Objet : **BRUXELLES. Rue Philippe Le Bon, 70**

Restauration des toitures, châssis, façades et toiles peintes extérieures
(Dossier traité par Isabelle Segura - DMS)

Avis conforme (restauration des toitures, façades et châssis)
Avis de principe (intervention sur les toiles peintes de la frise décorative)

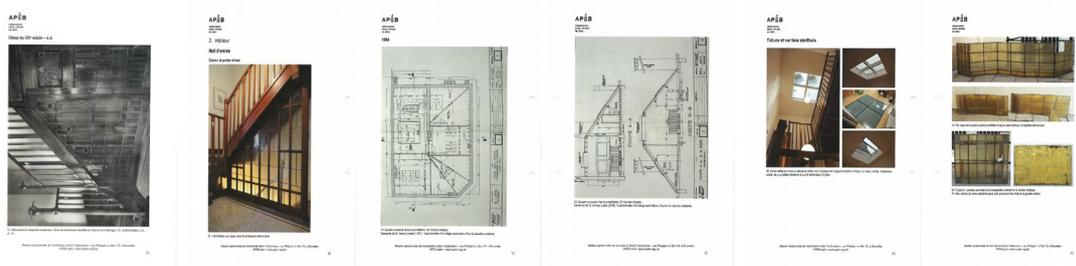
- d) Pour la **frise décorée sous la corniche** (traitée en avis de principe) : la série d'anciennes toiles marouflées disposées sous la corniche a disparu, à l'exception d'une seule toile qui a été déposée et également copiée. Les informations disponibles à ce stade sont d'anciennes photographies ainsi que l'étude stratigraphique de la toile existante et reliquats *in situ*. Il n'y a aucune certitude quant à l'attribution de la frise à l'artiste Gisbert Combaz. L'hypothèse d'une « restitution » pose la question du choix du support, de la technique mise en œuvre et du dessin à reproduire. La technique originelle des toiles marouflées n'offre en effet par de durabilité dans des conditions extérieures. Quant au dessin, seules certaines parties de la composition sont visibles sur les anciens documents, ce qui ne permet pas une restitution fidèle de l'ensemble et suppose *de facto* une réinterprétation.

À propos de la demande d'**avis de principe** pour la frise perdue, la **CRMS encourage la réalisation d'un projet sur cette partie de la façade car cet élément de décor participe au caractère remarquable de la façade**, et à son inscription dans le quartier. **La CRMS n'a pas la faveur d'un projet qui se limiterait à restituer uniquement le fragment documenté de la fausse fenêtre ni d'une mise sous verre** de fragments anciens ou copie de la toile initiale. Cette option paraît peu appropriée sur le plan de la lisibilité, de l'esthétique et de l'entretien. **La CRMS plaide dans tous les cas pour une intervention sur l'ensemble de la frise**. Consciente toutefois qu'une restitution fidèle de l'entièreté n'est pas possible (en l'absence de documentation suffisante), et consciente que la technique de toiles marouflées n'est pas adaptée aux conditions en extérieur, **la CRMS invite à étudier un nouveau projet d'ensemble, sur support contemporain (pérenne et adapté aux conditions extérieures)**. **Cela pourrait être une évocation contemporaine** s'appuyant, le cas échéant, sur les éléments connus en terme de thématiques et motifs mais aussi de palette chromatique (La DMS a confié à l'IRPA une mission d'analyse (identification et analyse des pigments, des liants et de la fibre de la toile, documentation photographique) et de traitement de conservation (fixage de la couche picturale, collage des déchirures, doublage de la toile) de la peinture sur toile retrouvée, seul fragment encore conservé du décor original. Cette mission est en cours, les résultats des analyses sont attendus pour mars 2018).
